**Veřejná zakázka na stavební práce
„Transformace Domova Kamélie Křižanov II. - Žďár nad Sázavou - stavební práce“**

Informace č. 4

– vysvětlení a doplnění zadávací dokumentace 4

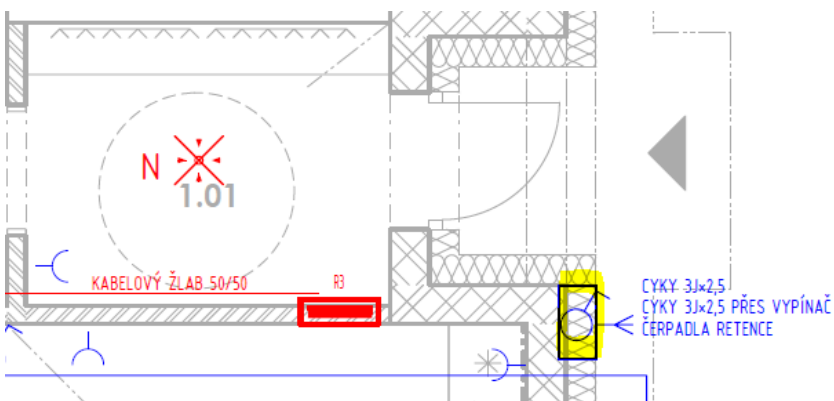
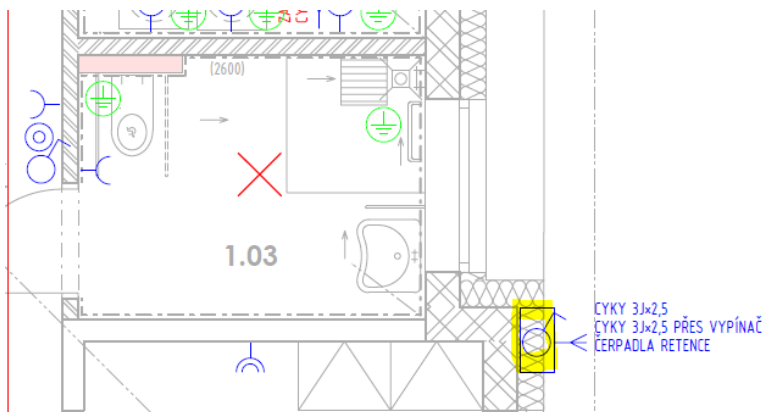
Oddíl 741_ 741 Elektromontážní práce – Rozvaděče, položka 42a_D+M Skříň fasádní - Specifikace dle PD - 01-D.1.4.7., prosíme o upřesnění, v projektové dokumentaci jsme nedohledali. Součástí položky 42_D+M Rozvaděč - Specifikace dle PD - 01-D.1.4.7. je již dodávka skříně. Máme za to, že tato položka je v soupisu prací tedy zdvojena.

Nejedná se o zdvojení položky. Tato fasádní skříňka v položkách 40c a 42a slouží pro umístění vypínače a vývodu pro retenci - viz. výstřižky z výkresů 01/02-D.1.4.7.b.01. PUDORYS 1NP. Jedná se o plastovou skříňku s vyšším krytím IP 65, UV odolnou, materiál ABS, součástí skříně je pozinkovaná montážní deska, neprůhledné plné dvířka zajištěná klíčem (trojhranem) a montážní materiál.
